# Hogewegzone Amersfoort

Bevindingen van de participatiegroep over de aspecten luchtkwaliteit en geluid

Grontmij Nederland bv  
De Bilt, 26 april 2007

Geluidscontouren variant Park

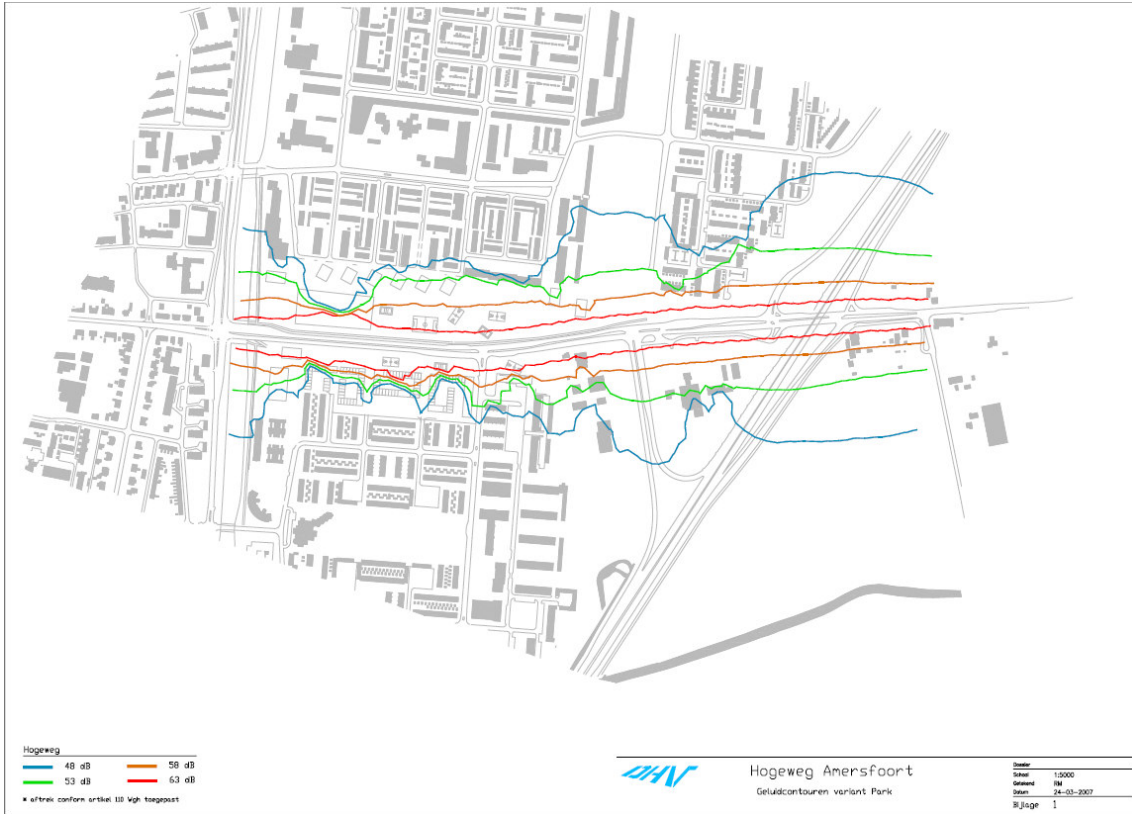
- De berekeningen geven aan dat de voorkeursgrenswaarde van 48 dB op veel plaatsen langs de Hogeweg wordt overschreden (zie tekeningen in Bijlage 1 tussen de blauwe lijnen). Wettelijk gezien mag, onder voorwaarden, deze overschrijding oplopen tot 63 dB. De voorwaarde is wel dat het geluidsniveau binnen de woning niet meer bedraagt dan 33 dB. Dit moet worden aangetoond door extra onderzoek. Indien echter de geluidsbelasting hoger is dan 63 dB (= maximale ontheffingswaarde) kunnen de bouwplannen ter plaatse niet worden uitgevoerd. Eerst zullen dan alle mogelijkheden moeten worden uitgezocht om het geluidsniveau onder de 63 dB te krijgen.

- Op de plaatsen waar de eerstelijnsbebouwing zich op relatief kleine afstand van de Hogeweg bevindt (tot circa 40 meter), is de geluidsbelasting hoger dan de maximale ontheffingswaarde van 63 dB (aangegeven op de tekening tussen de rode lijnen). In de variant Groene Poort vindt deze overschrijding plaats aan beide zijden van de weg. In de variant Park alleen ten zuiden van de Hogeweg. Vanwege deze grote normoverschrijdingen zijn, direct aan de Hogeweg, zonder verder onderzoek naar geluidreducerende maatregelen, de voorgestelde plannen niet vergunbaar. Men zou op voorgaande constatering kunnen beargumenteren dat de variant Park qua geluid minder zwaar weegt dan variant Groene Poort. In beide gevallen echter wordt de maximale ontheffingswaarde overschreden en maakt dit, zonder verder onderzoek, doorzetting van de plannen niet uitvoerbaar.

- In de variant Park is het zwembad westwaarts gesitueerd, in de richting van het Valleikanaal. Op deze wijze vormt het een (beperkt) geluidsscherm voor een aantal van de geplande appartementenblokken (op de tekening Park is te zien dat de twee linkergebouwen buiten de 48 dB contour vallen: hier wordt voldaan aan de grenswaarde). Maar let op: deze reductie geldt alleen voor de eerste twee woonlagen. Vanaf de derde verdieping is de geluidsbelasting weer hoger en vergelijkbaar met de overige geplande gebouwen.

Geluidscontouren variant 'Groene Zoom'

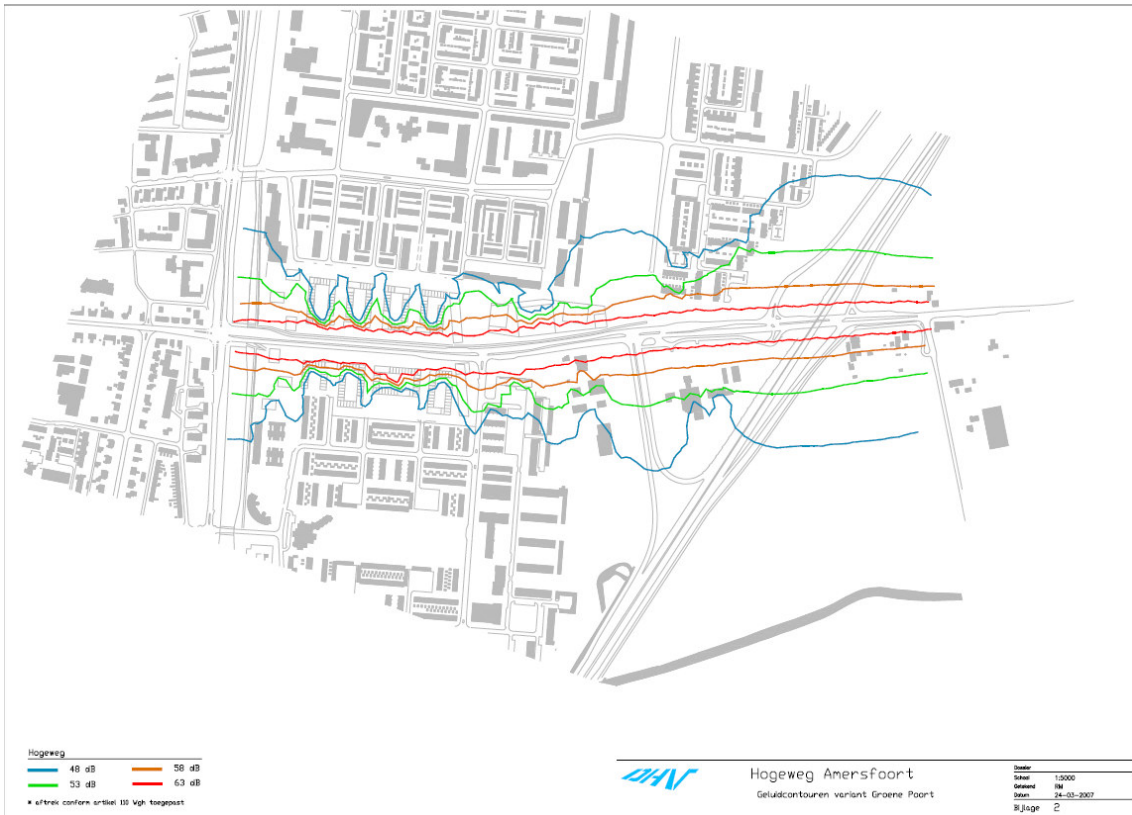
- Op zwart/wit-kaartje zijn contouren niet te beoordelen, omdat getallen aan begin of eind van de contour ontbreken.
- Voor flat Ariaweg/Hogeweg is sprake van vastgestelde grenswaarde. Geldt deze ook in deze situatie?
- Welke rol speelt cumulatie van geluid bij de berekeningen?
- Welke geluidsreductie mag berekend worden vanwege toekomstige stillere auto's?
- Vragen over wegverkeerslawaai, hoogte van geluidsbelasting, dove gevel, bouwhoogte.

- Ad a Hoewel de geluidscontouren van Hogeweg niet duidelijk benoemd zijn, zijn ze wel herkenbaar als 50/55/60 en 65 dB(A) contour.
- Ad b De vastgestelde hogere grenswaarde voor de flat Ariaweg/Hogeweg is in deze situatie geldig. Het is alleen niet duidelijk of deze waarde is vastgesteld vanwege het verkeer op de Hogeweg of vanwege de A28. In het eerste geval moet hier zeker rekening mee worden gehouden.
